Oggetto: D.lgs. 152/06 Parte Seconda Titolo III bis (Autorizzazione Integrata Ambientale).
Installazione ARAP – PAGLIETA - Procedimento di RIESAME AIA n.51/47 del 23/06/2008. Documentazione
acquisita al prot ARTA n. 23320 del 13/05/2019. Richiesta di integrazioni.

D.LGS. 152/06 PARTE II, TITOLO III-BIS (AIA)
RELAZIONE ISTRUTTORIA
RIESAME DELL' AIA N° 51/47 DEL 23/06/2008

Impianto ARAP
Sede: Paglieta
Attività IPPC Impianto di depurazione reflui urbani e impianto di trattamento di rifiuti speciali non pericolosi.

Figura 1: estratto da ETD

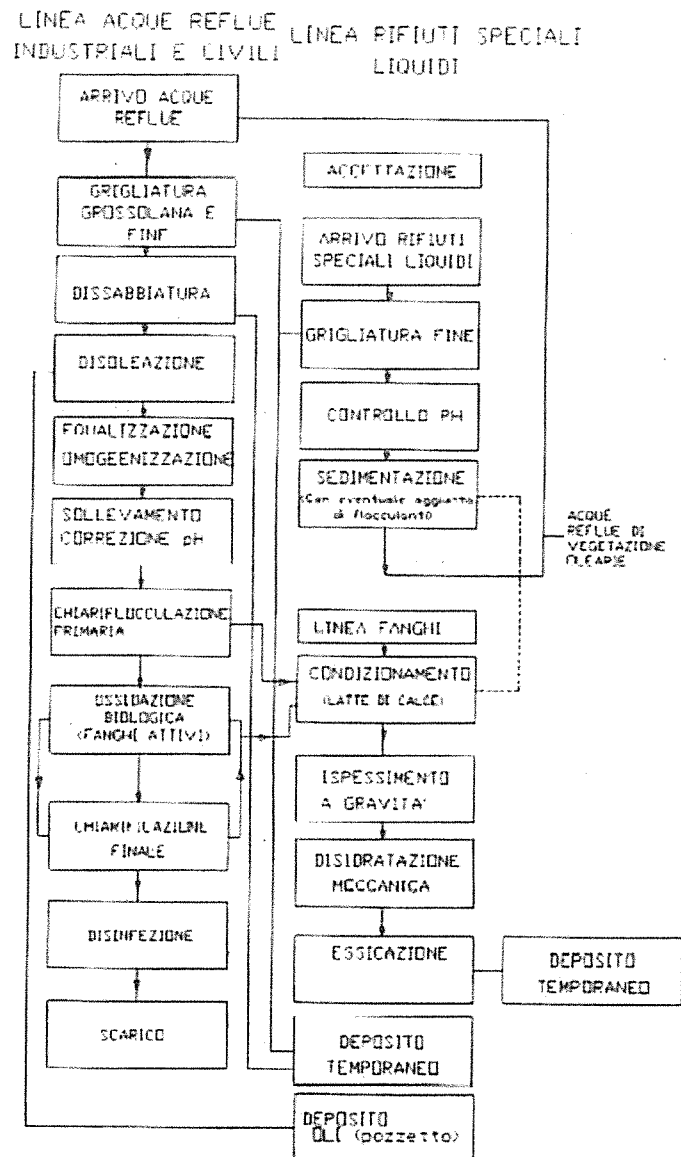
Nell'installazione è presente un'unica linea di trattamento. Dallo schema a blocchi sembrerebbero presenti due stazioni per la correzione del pH e due di grigliatura fini. Dalla planimetria B1 datata 29/04/2019 si evince un'unica linea di trattamento.

Infatti come da layout i rifiuti dopo essere stati scaricati nelle vasche punto 7 sono alimentati in testa all'impianto di trattamento scarichi industriali. I reflui e i rifiuti pertanto subiscono il medesimo trattamento

- ⇒ Si chiede alla ditta di chiarire come avviene la correzione del pH ovvero se sulla linea è presente un controllo mediante dispositivo feed back o unicamente un misuratore di pH.
 - Si ritiene che debba essere prevista una stazione di equalizzazione e controllo del pH prima dell'immissione dei rifiuti in testa all'impianto di trattamento reflui industriali allo scopo di non inibire il trattamento biologico con pH troppo distanti dalla neutralità.
- ⇒ Considerata la presenza dei trattamenti di dissabbiatura, disoleatura, chiariflocculazione primaria con latte di calce, si ritiene, in accordo con le categorizzazioni del Bref che i rifiuti in ingresso siano di fatto sottoposti ad un trattamento chimico-fisico e biologico. Pertanto si ritiene che sia più corretto indicare sui rifiuti liquidi in ingresso le operazioni D8-D9.
